Sand- und Kiesabbau in der
Gemarkung Vierhöfen

*Zum Antrag der Firma Manske Besitz GmbH & Co KG
auf wasserrechtliche Planfeststellung zur Gewinnung von Kies und Sand in der
Gemarkung Vierhöfen vom 11.09.2006 –
hier: Gutachten zur Hydrogeologie im Bereich des Bodenabbaues
in Vierhöfen, Taug- Geo Consult, April 2006*

Fachliche Stellungnahme
Prof. Dr.-Ing. Hartmut Wittenberg
Hydrologie und Wasserwirtschaft
Januar 2008

Bild 1 Anlage 3.2.38 des *Gutachtens*: Grundwassergleichen am 24.03.2005.
Maßstab ca. 1 : 11500. Die Wasserfläche des nördlichen Sees ist als Kiesfläche wiedergegeben; Seewasserstand, westliche und nördliche Grundwasserstände sind nicht beachtet.

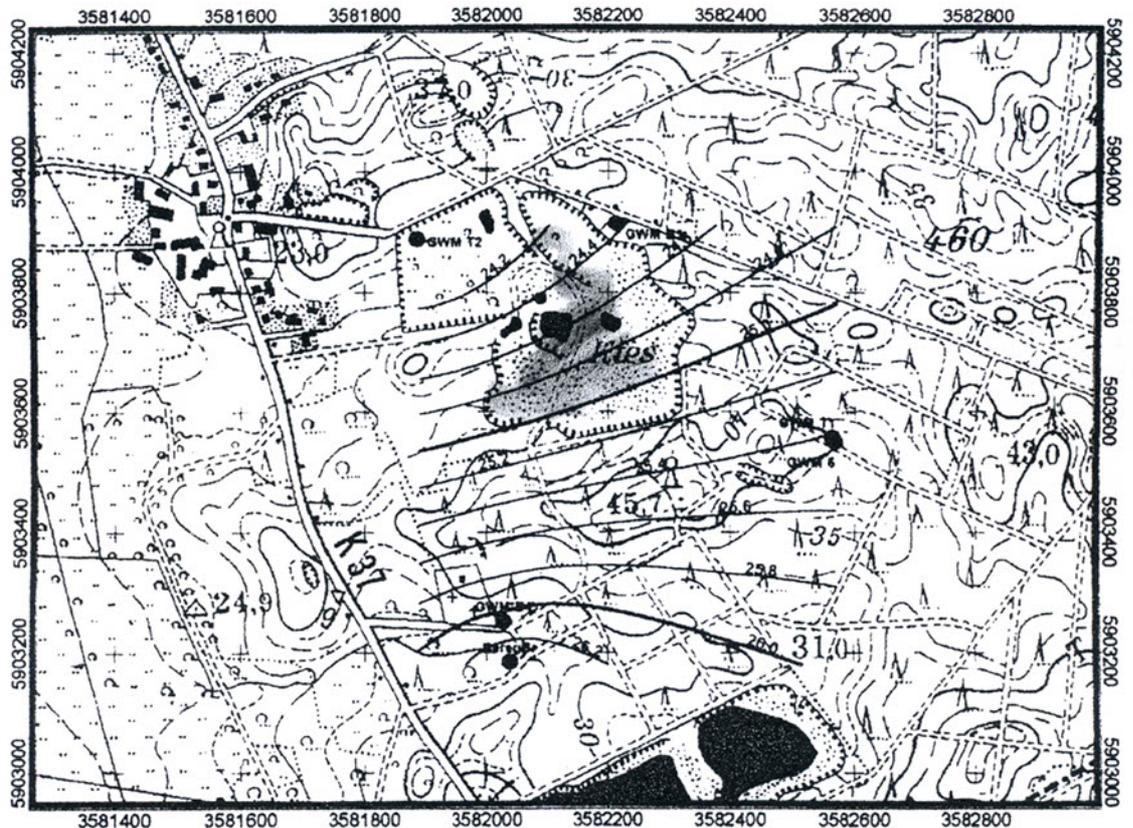
Besonders muss bemängelt werden, dass die große Wasserfläche des durch den früheren Kiesabbau entstandenen nördlichen Sees keine Berücksichtigung findet, sondern nur als Kiesfläche ausgewiesen wird. Die offene Wasserfläche entspricht jedoch der Oberfläche des obersten Grundwasserleiters. Sie hat in Realität kein Gefälle sondern ist horizontal.

Die in den Plänen der Anlage 3.2 des *Gutachtens zur Hydrogeologie* dargestellten Grundwassergleichen entsprechen nicht der Realität und geben erst recht nicht die Verhältnisse nach einem weiteren Bodenabbau im beantragten Umfang wieder. Schon aus diesem Grunde ist das *Gutachten* in der vorliegenden Form nicht als Entscheidungsunterlage für ein Planfeststellungsverfahren geeignet.

Bild 2 Entwurf eines Grundwassergleichenplans unter Berücksichtigung der Wasserflächen, weiterer Grundwassermessstellen und Geoinformation. Maßstab ca. 1 : 10 000. Die blau schraffierte Fläche kennzeichnet etwa die Ausdehnung des geplanten Baggersees.

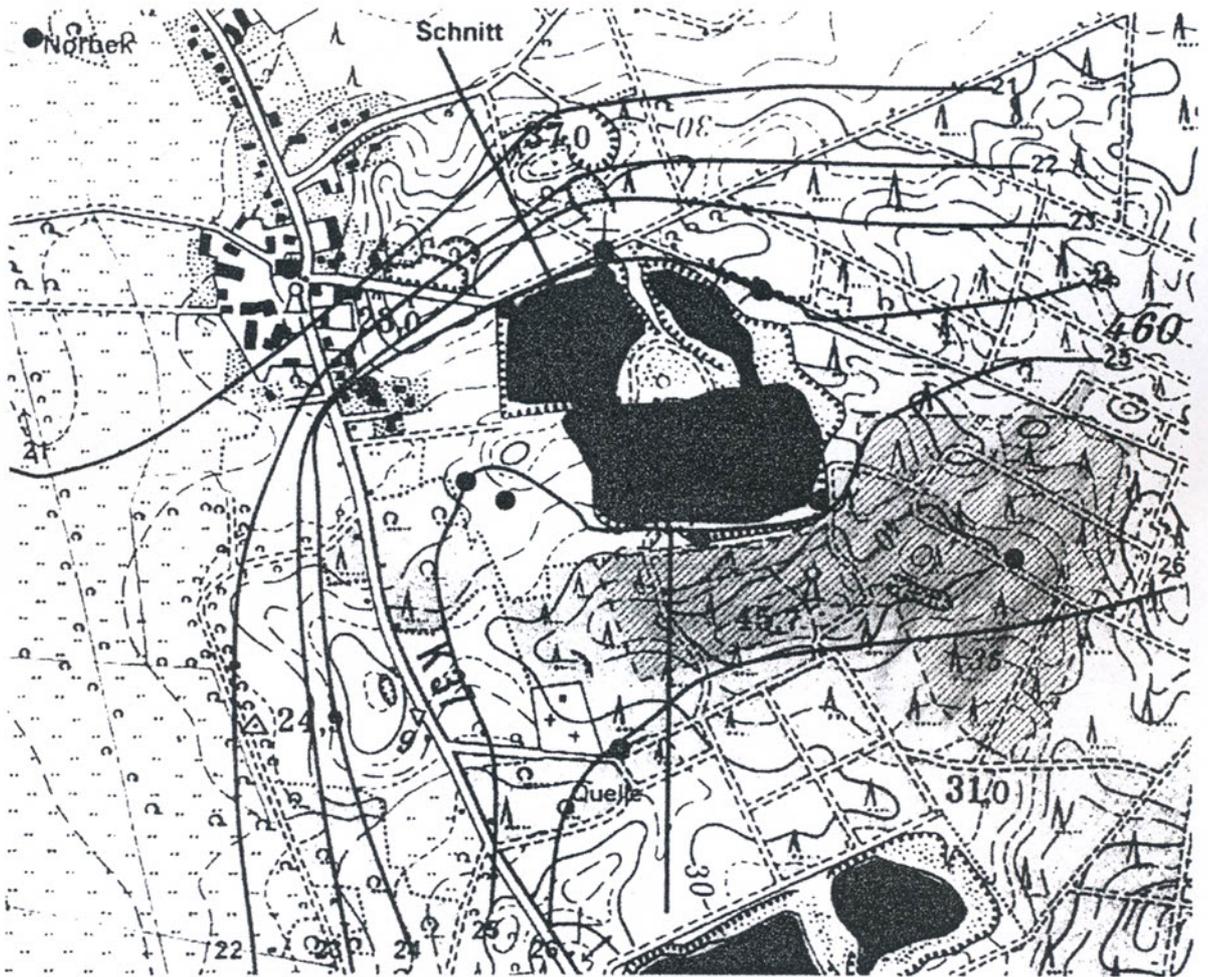
Das „Auseinanderklaffen“ der 24 und 25 m Grundwassergleichen ist durch die Wasserspiegellage des nördlichen Sees auf ca. 24,60 m üNN gegeben. Der steile Abstieg des Grundwasserkörpers nach Westen ergibt sich aus der Topographie – eine Grundwassergleiche kann nicht über Gelände liegen – und dem Anschluss an die Flussaue des Norbek.

Der steile Gradient zum Dorf Vierhöfen wird durch die beiden dort in die Karte eingetragenen Messpunkte belegt: Der obere Messpunkt bezeichnet den Schacht an der Außenwand des ehemaligen Altersheims. Der Wasserstand in diesem Schacht liegt, wie wiederholt und so auch am 31.12.07 nachgemessen, etwa auf Höhe des Seewasserspiegels, also über 24 m üNN. Der untere Messpunkt bezeichnet den Brunnen von A. Bösender im Mittelpunkt von Vierhöfen. Hier wurde gemäß Anlage *Br. Vierhöfen* des *Gutachtens* am 01.01.1986 (?) eine Wasserhöhe von 19,20 m üNN gemessen.

Bild 3 Schematischer Schnitt entlang der roten Linie in Bild 2

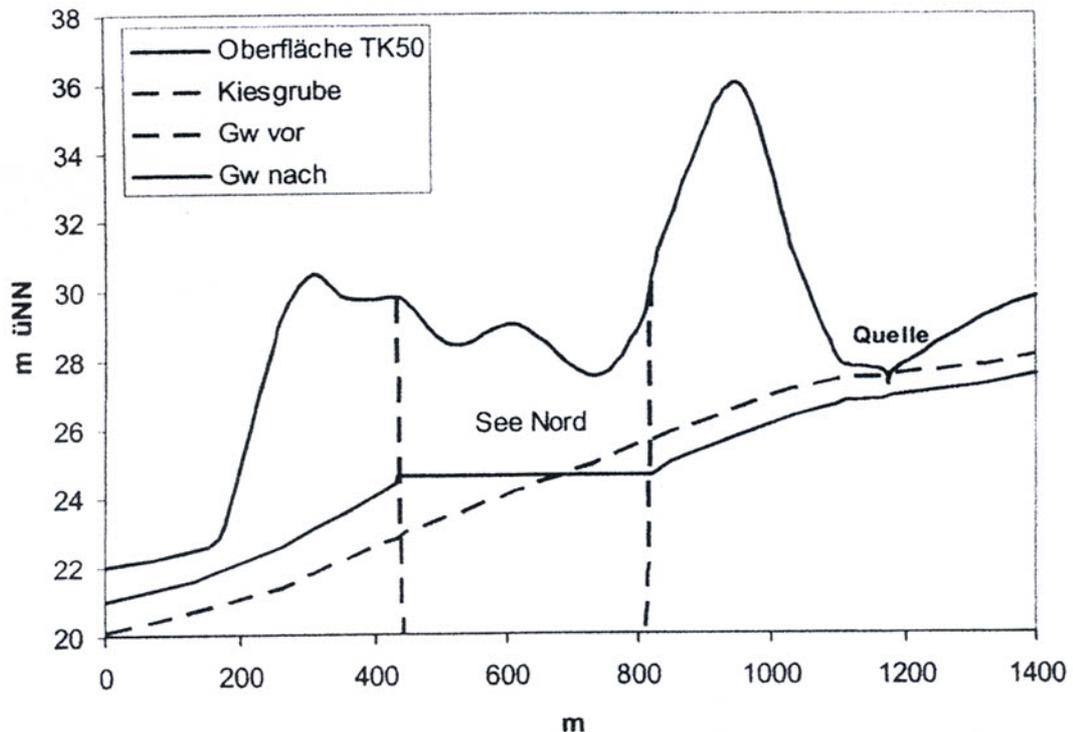
Die Geschwindigkeit der Grundwasserströmung (im Bild von rechts nach links) ist nach dem Gesetz von Darcy proportional zum Gefälle und zur Durchlässigkeit des durchströmten Materials. Für den Zustand vor dem Bodenabbau im Bereich des heutigen Baggersee lässt sich etwa die blau gestrichelte Grundwasserlinie (→ Gw vor) rekonstruieren.

Mit dem Kies- und Sandkörper wurde hier auch der Fließwiderstand entfernt. Das Wasserspiegelgefälle im See ist daher (praktisch) gleich Null.

Die damit verbundene Absenkung am oberen (südlichen) Ufer senkt auch die Grundwasserstände oberhalb. Das Trockenfallen der **Quelle** des Diekbek nahe dem Friedhof ist dadurch zweifelsfrei zu erklären.

Durch die horizontale Wasserspiegellage des Sees ist der Grundwasserstand am nördlichen Ufer wiederum deutlich höher als vor dem Bodenabbau. Dieser Anstieg hat bei den Häusern im Bereich des früheren Altersheims zu den dort dokumentierten Wasserschäden geführt.

Bild 4 Schematischer Schnitt. Rot: Veränderungen der Grundwasserhöhen nach geplantem Bodenabbau unter der konservativen Annahme eines Seewasserspiegels von nur 25 m üNN.

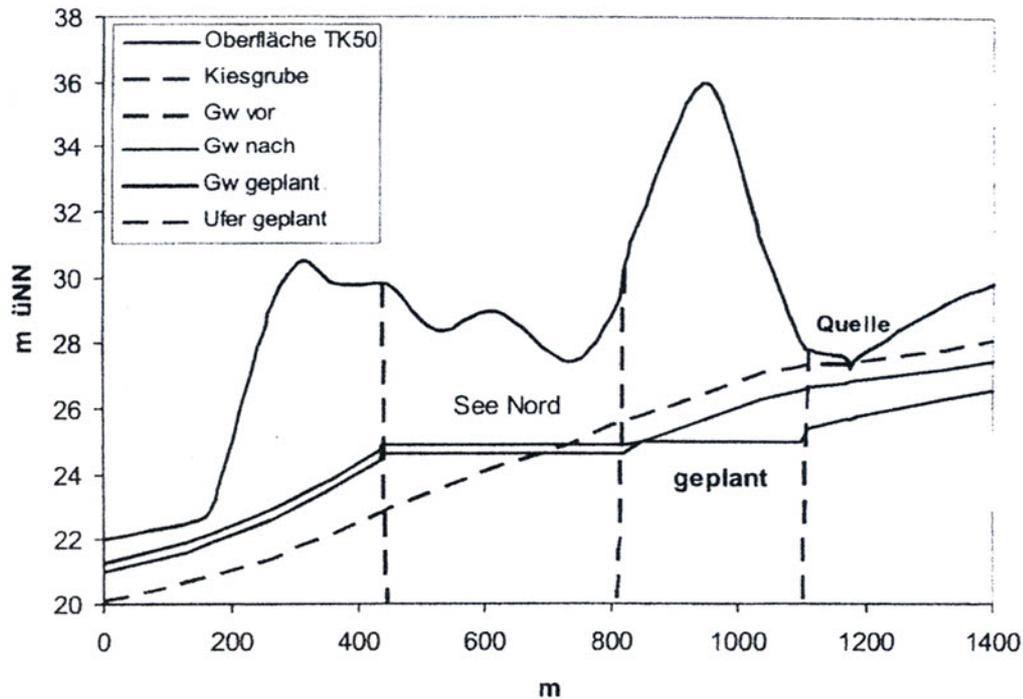
Doch selbst bei einer konservativen Annahme einer Wasserspiegellage auf 25 m NN sind weitere Veränderungen des Grundwasserregimes nach dem Muster der bisherigen Veränderungen zu erwarten. Die tendenzielle Entwicklung ist rot in Bild 4 eingetragen.

Die Grundwasserhöhen werden sich im oberen Teil erneut absenken und im unteren Teil erhöhen und entsprechende Veränderungen der Grundwasserströme und des Grundwasserhaushalts verursachen. Auf die Folgen dieser Veränderungen für Natur und Landschaft konnte in dieser kurzen Stellungnahme nicht eingegangen werden.
